**Brussel Stedenbouw en Erfgoed
Urban Brussels**

DS: 04/PFU/656969

O/Ref: AA/AH/BXL20427_626_Congreskolom

Betreft: BRUSSEL. Koningsstraat. Aanvraag tot unieke vergunning m.b.t. de verlichting van de Congresskolom. Eensluitend advies van de KCML.

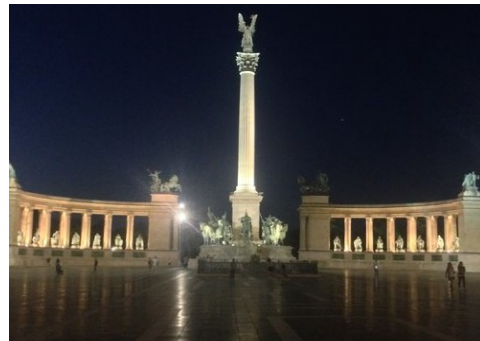
Voorliggende aanvraag betreft de verlichting van de volledige Congresskolom d.m.v. op het monument bevestigde LEDs (wit licht / 3000K / CRI>80) voor het aanstralen van de leeuwenbeelden, de Congresteksten, de schacht en de bekroning. De 'bestaande' installatie bestaat uit projectoren verspreid in de omliggende perken. Ze is buiten dienst gesteld, de verdeelkast werd verwijderd en de bedrading vervangen door een wachtleiding.

Foto KCML

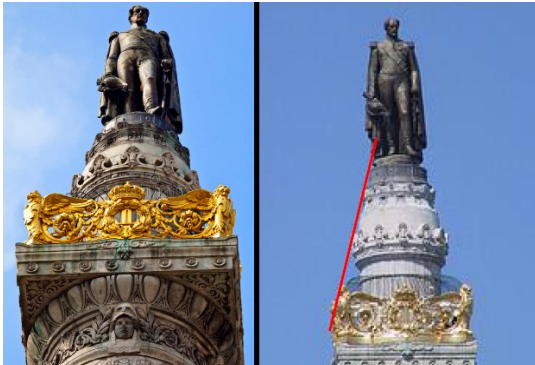
Volgens de Commissie verhindert de positie van de lichtbronnen, op de “kooi” rond het balkon, een adequate verlichting van het beeld van Léopold I: de koepelvormige stenen sokkel zou immers een slagschaduw veroorzaken en het bronzen beeld grotendeels onverlicht laten. Op hoger getoonde oude postkaart ziet men dan dat de lichtarmaturen die Leopold I aanstraalden, zich bevonden op (weinig esthetische) dwarsstaven, waarschijnlijk aangebracht om de lichtstraal te verlengen.

De Commissie vraagt het concept op dit punt te verbeteren, aangezien de bekroning van de Congresskolom, zowel overdag als 's nachts, een baken vormt in de skyline van de Brusselse binnenstad. In elk geval moet het beeld van op een grotere afstand verlicht worden, waarschijnlijk vanop de omliggende gevels.
